新竹縣政府工程查核代表照片表

工程名稱：109 年新竹縣北埔鄉村里聯絡道提升道路品質改善工程

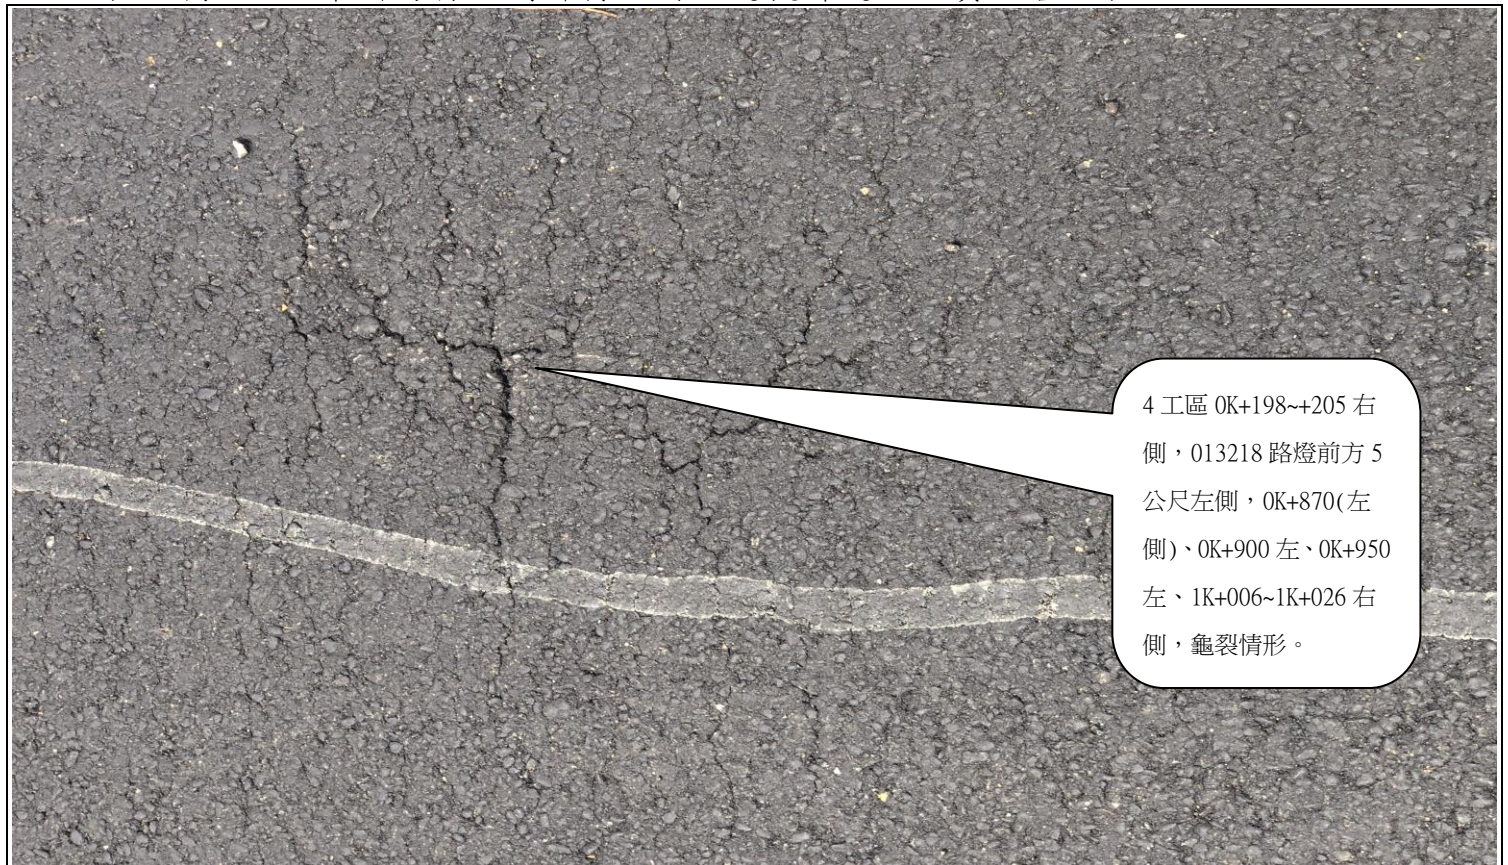
4 工區 0K+198~+205 右側，013218 路燈前方 5 公尺左側，0K+870(左側)、0K+900 左、0K+950 左、1K+006~1K+026 右側，龜裂情形。

4 工區 0K+198~+205 右側，013218 路燈前方 5 公尺左側，0K+870(左側)、0K+900 左、0K+950 左、1K+006~1K+026 右側，龜裂情形。
